Tillgängligheten vid Godby högstadieskola

Datum: 27 april 2026 **Tid:** kl. 13 **Plats:** Godby högstadieskola, Skolvägen 2, Godby

I Godby högstadieskola går elever från Finström, Saltvik, Sund, Geta och Vårdö och skolan administreras av Norra Ålands utbildningsdistrikt. Projektledare Robin Österlund vid Byggkontroll AB kontaktade Funktionsrätt Åland för att få våra synpunkter om tillgängligheten inför en eventuell renovering.

Bild 7 samt 8: Bredare trappa uppifrån, samt foto som visar utrymme mellan trapporna.

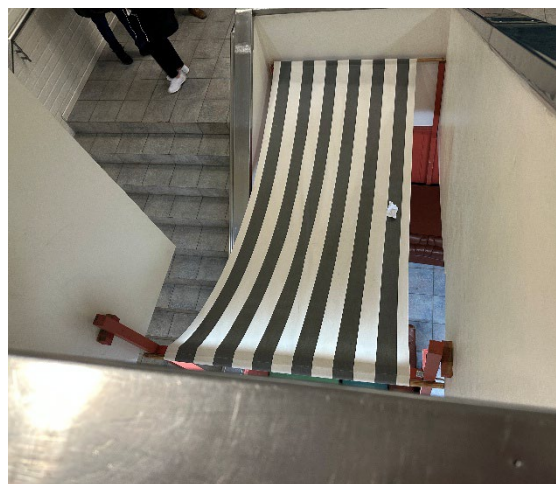
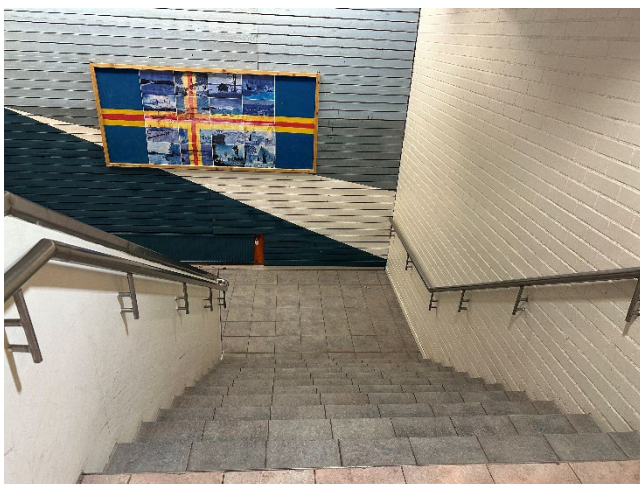
Den andra trappan är rymligare, samt har ett längre viloplan mellan två trappor. Även här saknas kontrastmarkeringar på trappstegen. Vi rekommenderar kontrastmarkering på varje trappsteg. Ledstång finns enbart på 90 cm höjd, ledstången går 30 cm utanför trappan.

Vi konstaterar att det finns gott om utrymme i mitten av den rymligare trappan, därför uppmanar vi skolan att utreda om man kunde installera en plattformshiss här. Om det bara är vissa elever som ska använda hissen finns funktioner med nyckelkort, för att förhindra felaktig användning. Vi föreslår att man väljer en så kallad "sluten" plattformshiss eftersom dessa innebär mindre klämrisk.

Bild 13: Bänk i korridor.

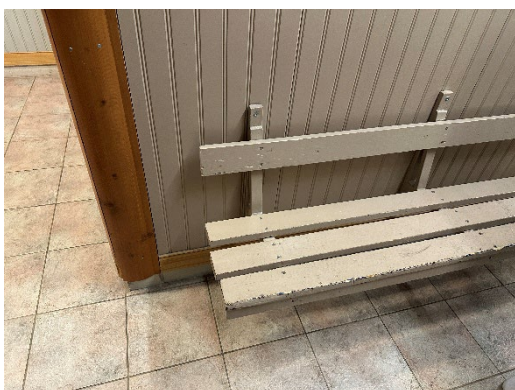
Det saknas kontrastmarkeringar och möbler i kontrasterande färg överlag, som i trapporna vilket redan nämnts. Vi noterar också att bänkar längs sidorna av korridorerna är målade i samma färg som

väggen (se bild ovan). Det utgör snubbelrisk och försvårar även för personer med synnedsättning. Vi tipsar om att kontraster i en tillgänglig toalett, dörrposter med mera skulle underlätta.

I ett badrum kan detta enkelt göras med till exempel kakeldecor i kontrasterande färg. Gruppen föreslår även att bänkar målas i kontrastfärg. Badrummet som visas på fotot nedan saknar kontraster, då vit och beige färg ligger för nära varandra för att utgöra tillräcklig kontrast.
